STUDER

STUDER A80/VU

Service Information 63/81 D/E

Diagram 3

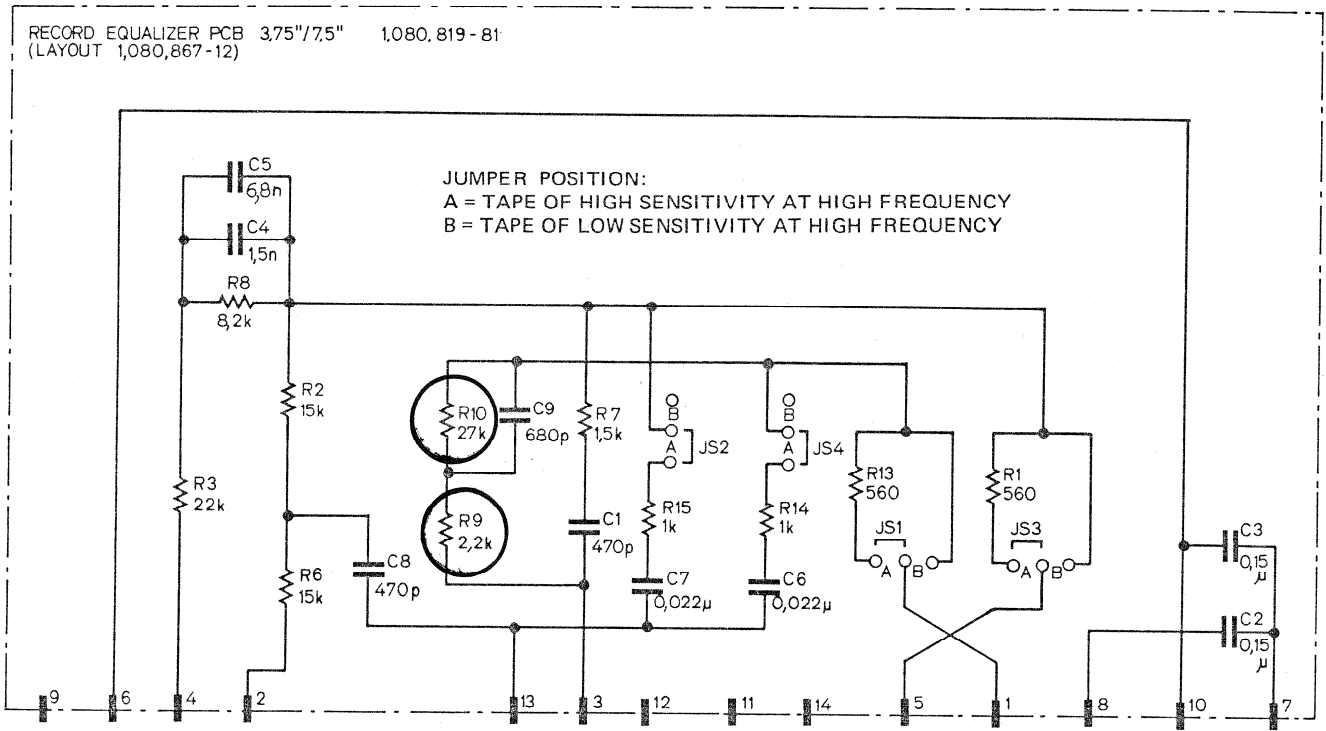
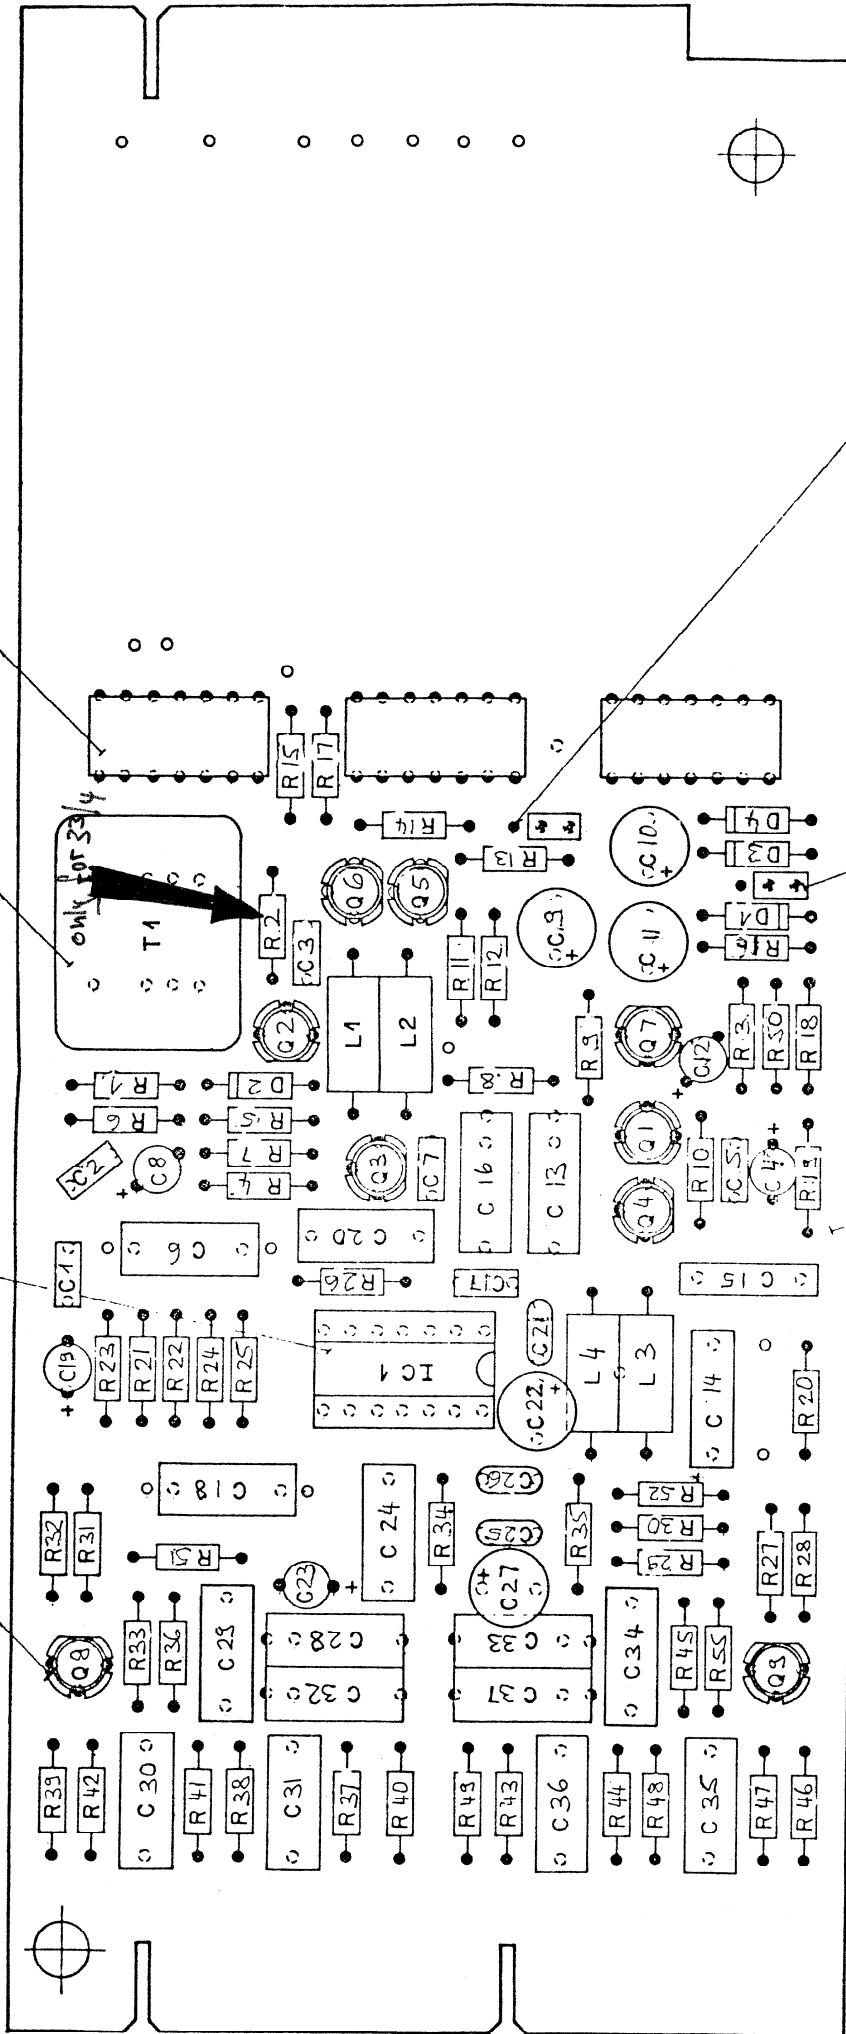
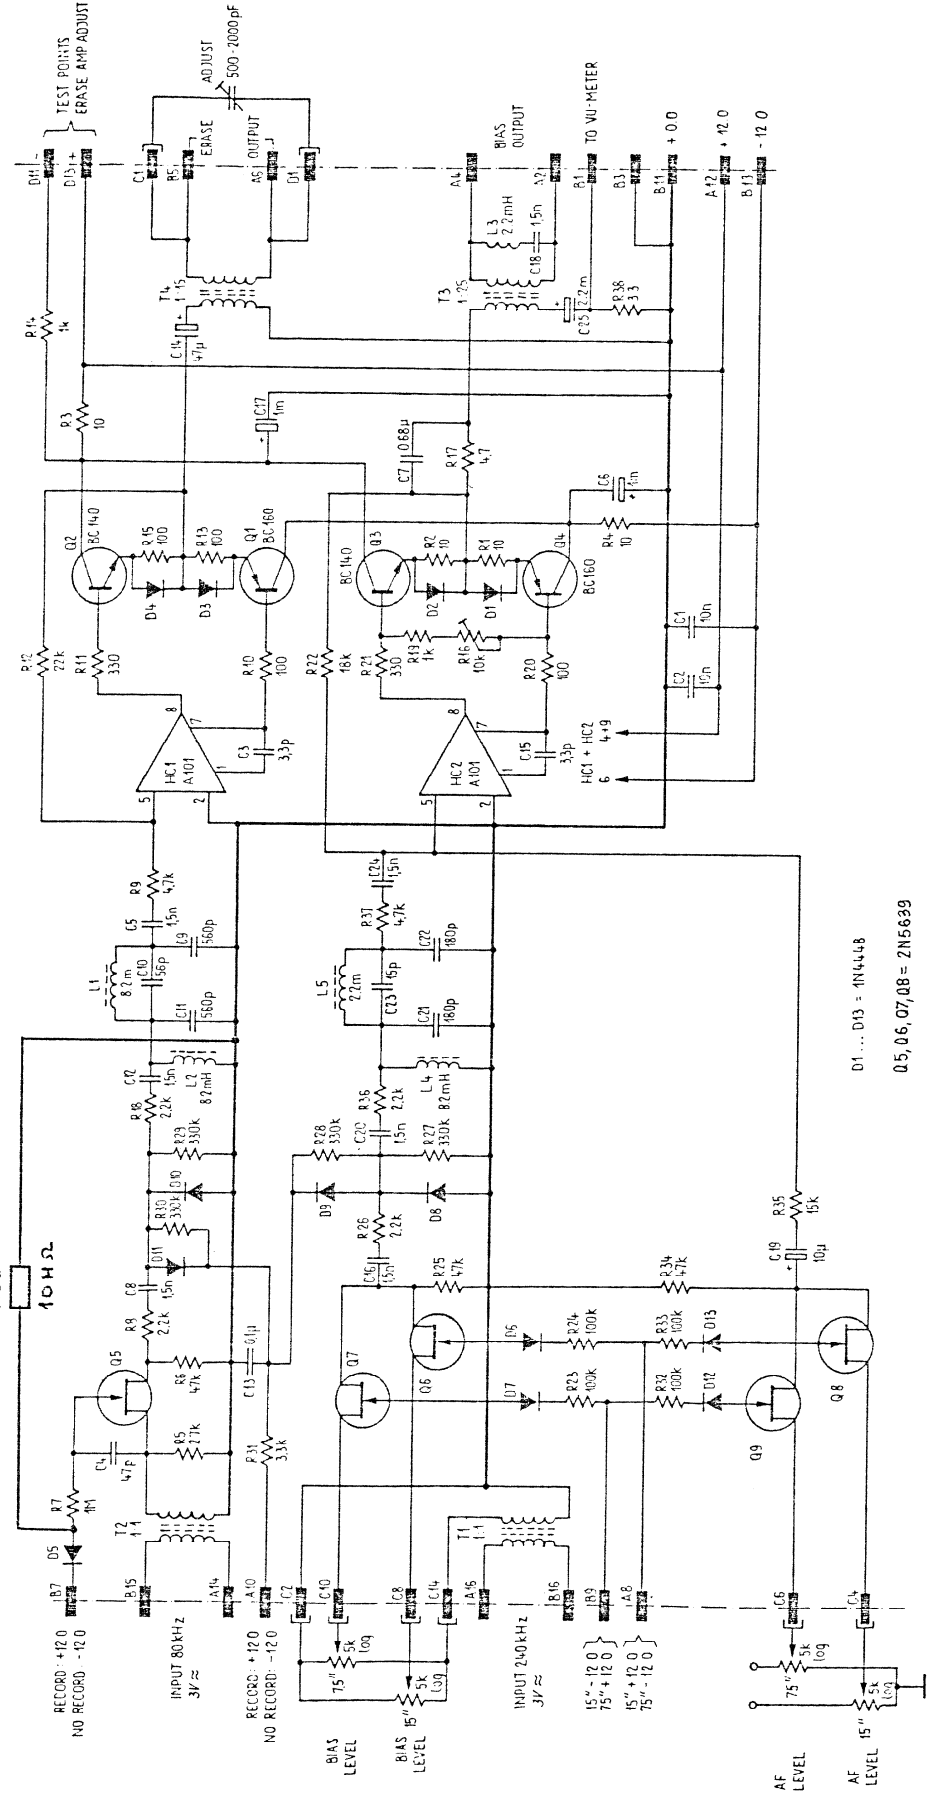
Um einen besseren Frequenzgang in den Höhen zu erzielen, werden folgende Komponenten geändert:

Change the following parts to get a better high-frequency response:

R 9 (8,2 kOhm)	—————>	2,2 kOhm	57.11.4222
R 10 (22 kOhm)	—————>	27 kOhm	57.11.4273

R 2 (180 kOhm)	—————>	330 kOhm	57.41.4334
----------------	--------	----------	------------

Die Aenderung auf dem Wiedergabeverstärker soll nur bei MR-Geräten (Geschwindigkeit 3 3/4/7 1/2 ips) vorgenommen werden.
Der Belegungsplan im Manual ist falsch und ist mit Beilage auszuwechseln.
Siehe Schema 3.

The modification on the repro-amplifier is only necessary on A80-MR tape recorders (speed 3 3/4/7 1/2 ips).
The lay-out in the manual is wrong. Please replace it with the enclosed one.
See diagram 3.

Diagram 4

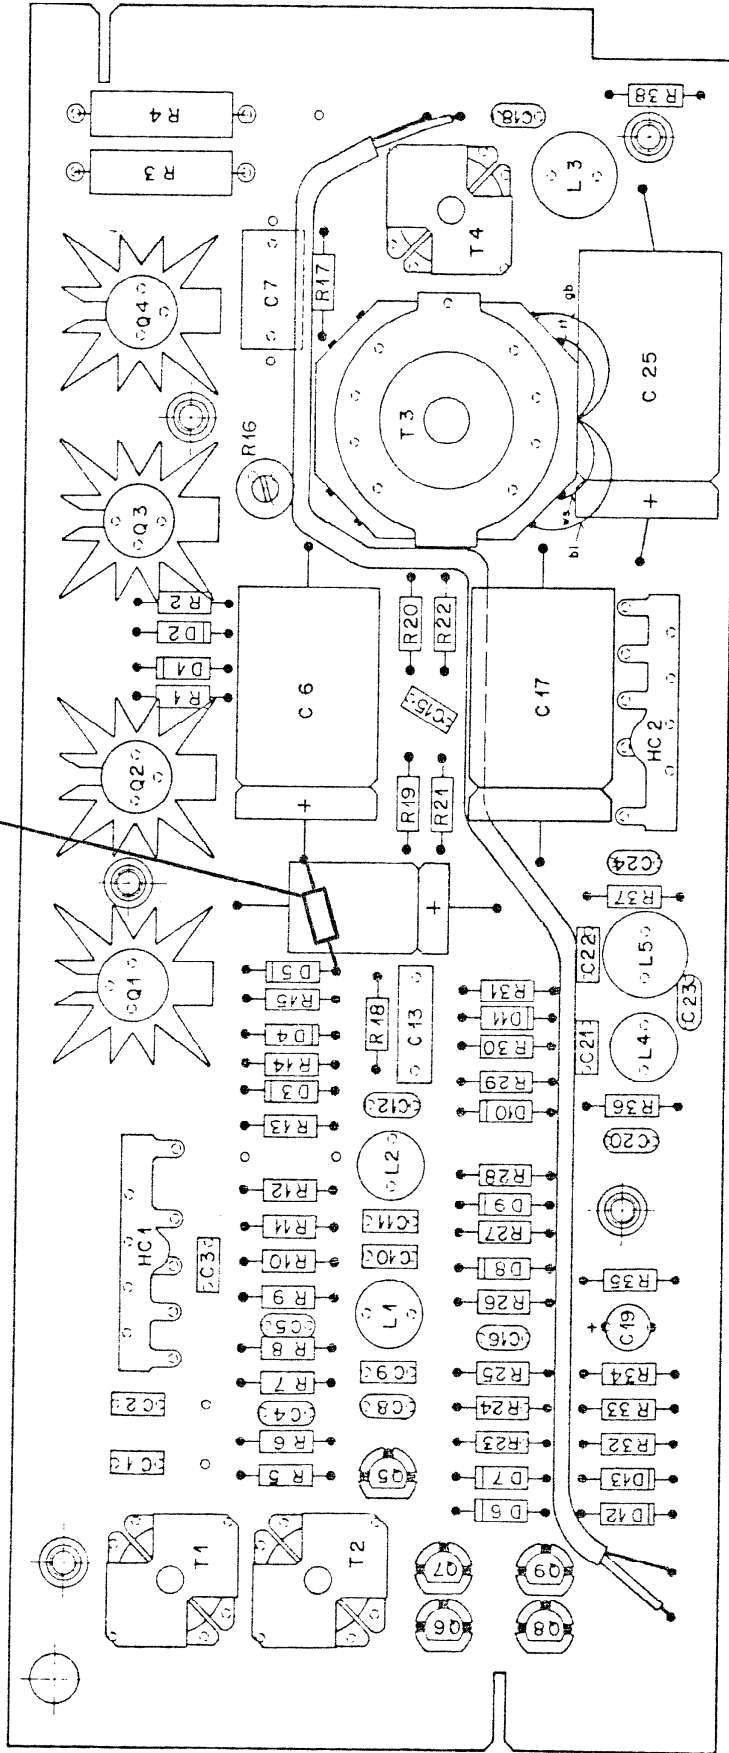
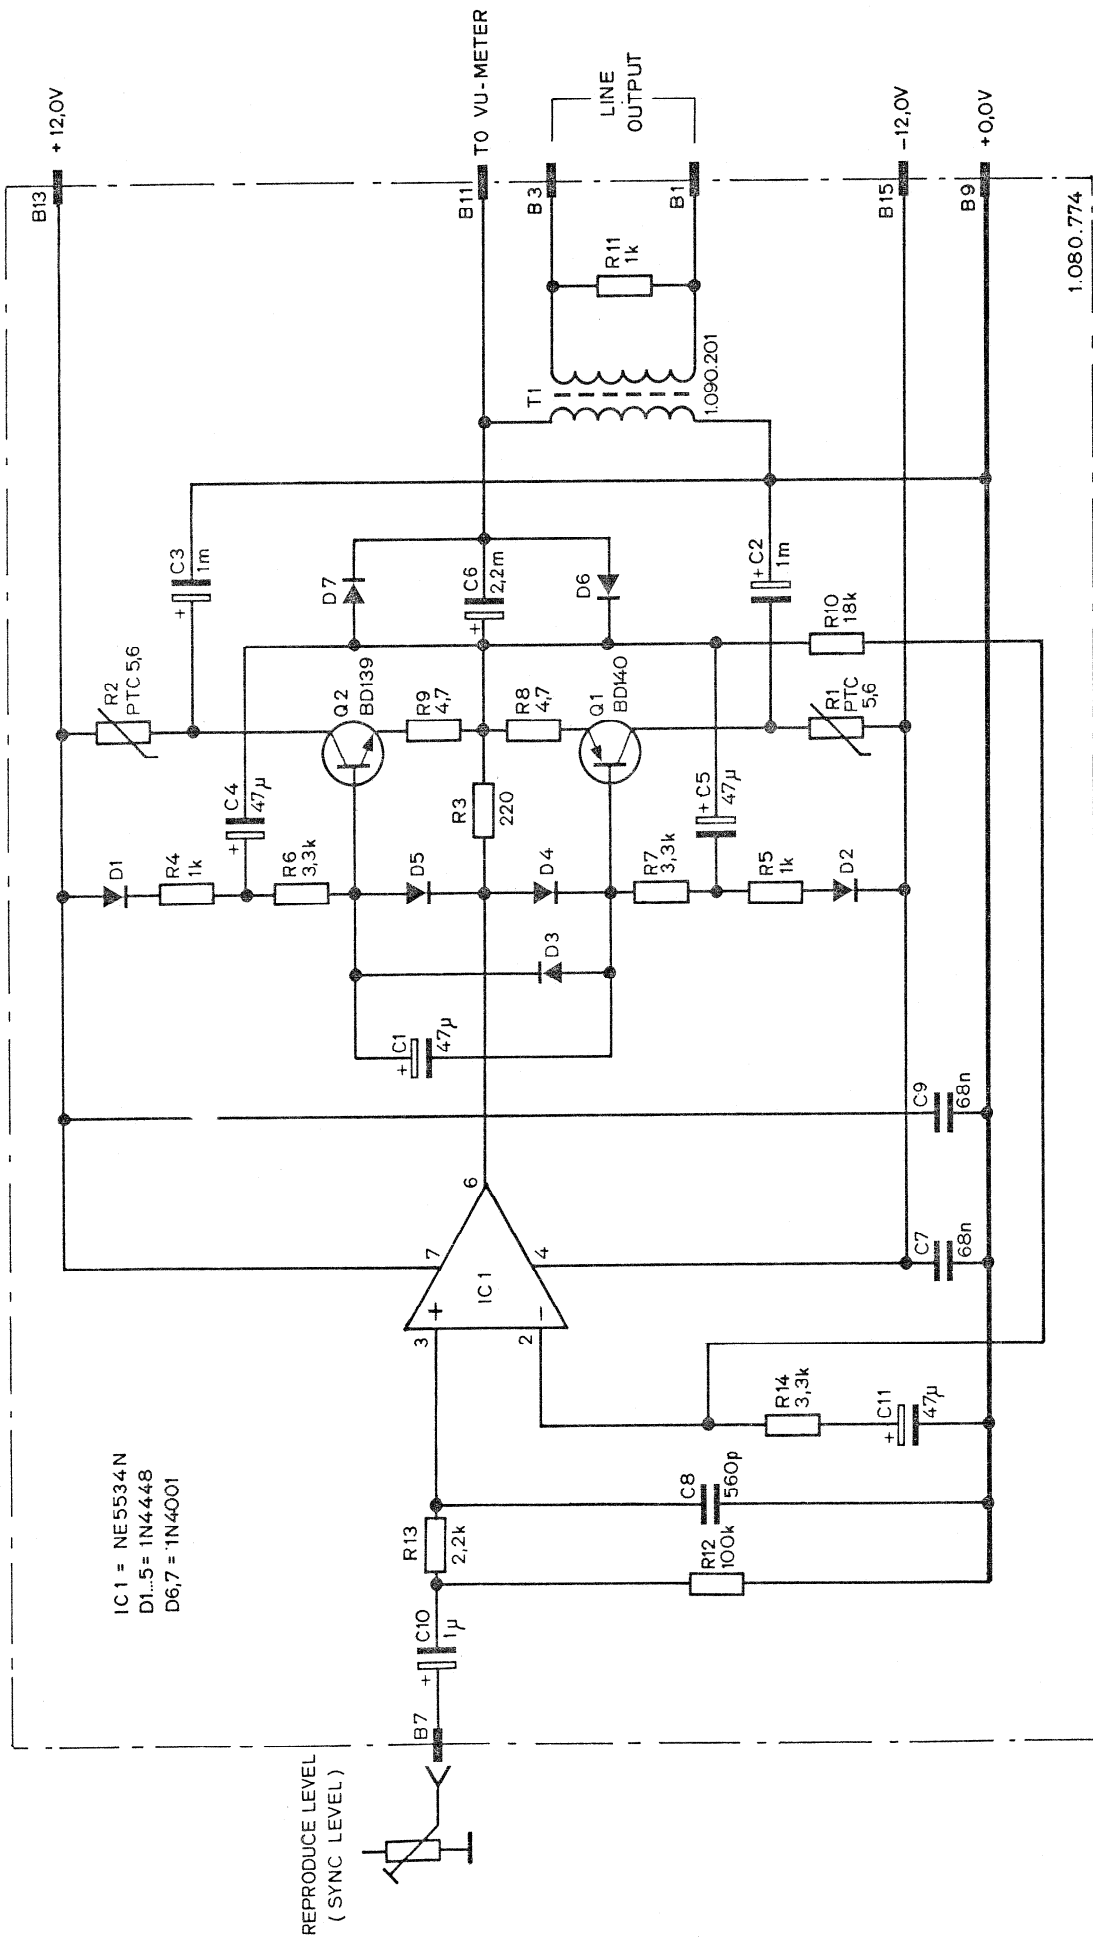
Der Kondensator C4 kann beim Einstieg in Aufnahme Knacksgeräusche verursachen.

The capacitor C4 might cause clicks-noise by entering into record.

R39 10 MOhm 57.11.6106 zwischen D5 (anodenseitig) und 0 einlöten.

Solder R39 10 MOhm 57.11.6106 between D5 (on anode side) and 0 V in.

b.)
Der Verstärker kann zum Schwingen neigen, wenn der Biasregler im letzten Viertel steht. Aus diesem Grund wird der Operationsverstärker A101 (im Vormagnetisierungspfad) durch einen verbesserten Typ ersetzt:

Printänderung 1.080.801.00 →
1.080.801.81.
Siehe Schema 4.

b.)
The amplifier might cause oscillating if the bias potmeter is set to the last quarter turn. For this reason, the operation amplifier A101 (in bias signal path) can be improved as follows:

The board changes 1.080.801.00 →
1.080.801.81.
See diagram 4.

R39 10HΩ auf Lötseite bestücken!
Insert R39 10MΩ on soldering side!
